PROJECT FOR FORESTRY RESTORATION IN PRODUCTIVE AND BIOLOGICAL CORRIDORS IN THE EASTERN PLAINS OF COLOMBIA

Título del informe	Verification report of Project for Forestry Restoration in Productive and Biological Corridors in the Eastern Plains of Colombia
Versión	Versión 2.0
Identificación del informe	VAL-VER-MI-22-001
Versión y fecha del reporte de monitoreo para el cual aplica este informe	Versión 2.0 Fecha:10-09-2021
Metodología(s) usada (s)	AR-ACM003. "Afforestation and reforestation of lands except for wetlands" Version 02.0
Número y Periodo de monitoreo	2º periodo de monitoreo 17-02-2016 al 01-10-2020
Cantidad de reducción o remoción de emisiones de GEI verificadas para este periodo de monitoreo Ex-post.	4,369,559 tCO ₂ e
Organización Responsable del Proyecto	Bosques de la Primavera S.A.
Páginas	62
Fecha de emisión de este informe	07-03-2022
Auditoría llevada a cabo por:	Auditor Líder: Juan Camilo Serna Duque - JCS Experto Técnico: Juan Camilo Serna Duque - JCS
Revisión técnica llevada a cabo por:	Revisor Técnico: Julio Giraldo Experta técnica: Carolina Carreño

INFORME DE AUDITORIA DE VERIFICACIÓN PROYECTOS DE MITIGACIÓN GEI

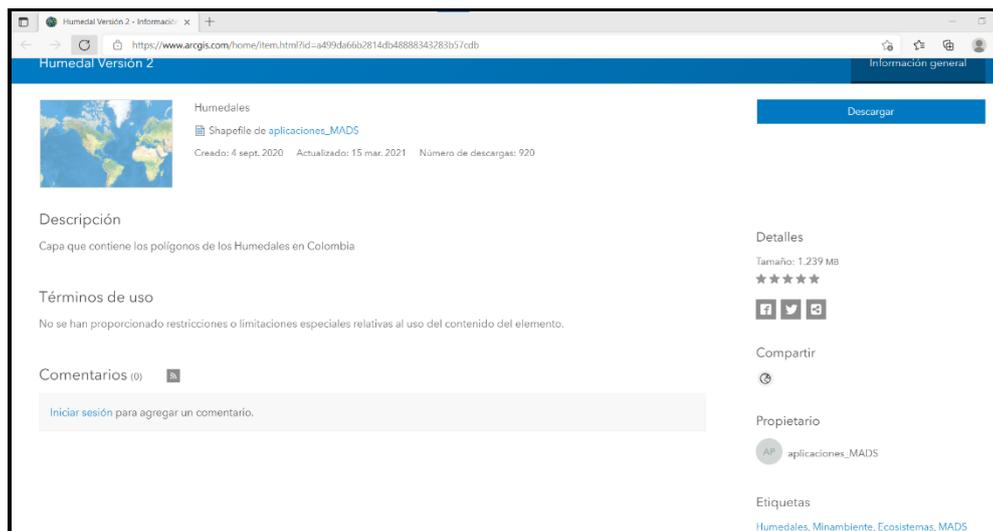
CAR ID	1	Section No	B.4	Date: 27/07/2021
Description of CAR				
El PP deberá ser preciso y completar el PDD con el cambio de la metodología AR-AM0004 Versión 4.0 a la metodología AR-ACM003 versión 2.0.				
Project participant response				Date: 16/09/2021
<p><i>R/ The monitoring report includes a table showing in parallel the applicability conditions of the two methodologies, demonstrating that both apply to the project without altering eligibility or additionality conditions.</i></p> <p><i>See Analysis on the applicability conditions between the methodologies AR-AM0004 y la AR-ACM003, monitoring report section B.2.6.</i></p>				
Documentation provided by project participant				
<ul style="list-style-type: none"> - MR Update V02: <i>Monitoring_Report_CDM9199_Form07v8_LaPrimavera_2016-2021_V02_10_09_2021</i> 				
DOE assessment				Date: 27/09/2021
El documento sometido a revisión por cambios posteriores al registro incluye el aseguramiento de la aplicabilidad de la metodología AR-ACM003 versión 2.0.

R/ The methodology AR-ACM0003 V02.0 establishes that it should not be applied in areas that are considered wetlands.

An analysis is developed based on official national information and other sources of soil studies for the territory, to define:

- 1- Areas that are defined as wetlands in the region.*
- 2- Overlap eligible areas with wetland areas in the region.*
- 3- Determine whether eligible areas are within areas defined as wetlands in the region.*

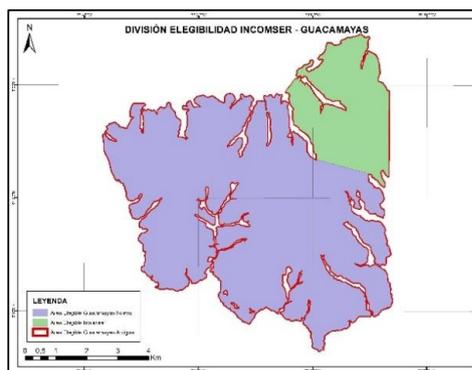
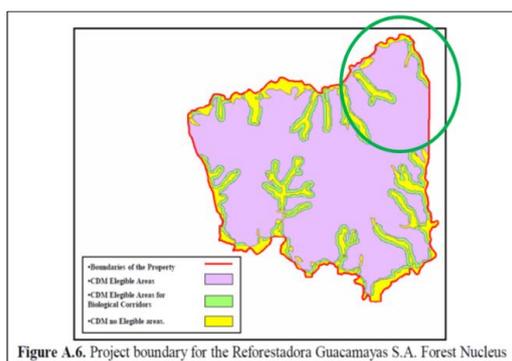
CAR ID	3	Section No	B.3	Date: 27/07/2021
Description of CAR				
En consideración a la inclusión de Incomser como parte de la actividad de proyecto MDL, se debe justificar cómo este cambio no afecta el área del proyecto ni las condiciones bajo las cuales fue validado.

Project participant response	Date: 10/09/2021
<p><i>R/ The inclusion of INCOMSER in the project does not affect the eligible areas, since in the validation of CDM these areas corresponded to the Guacamayas forestry project and are now owned by INCOMSER. In section B.2.5 of the Monitoring report, it is demonstrated with the sources of the validated PDD how the areas of INCOMSER part of the eligible areas were already registered so there is no modification in the project area.</i></p>

DOE assessment	Date: 16/09/2021
La documentación presentada permite identificar que la inclusión de la empresa Incomser no afecta la adicionalidad, el diseño ni las áreas validadas del proyecto.	
Conclusión del equipo de auditoría:	
Cerrado
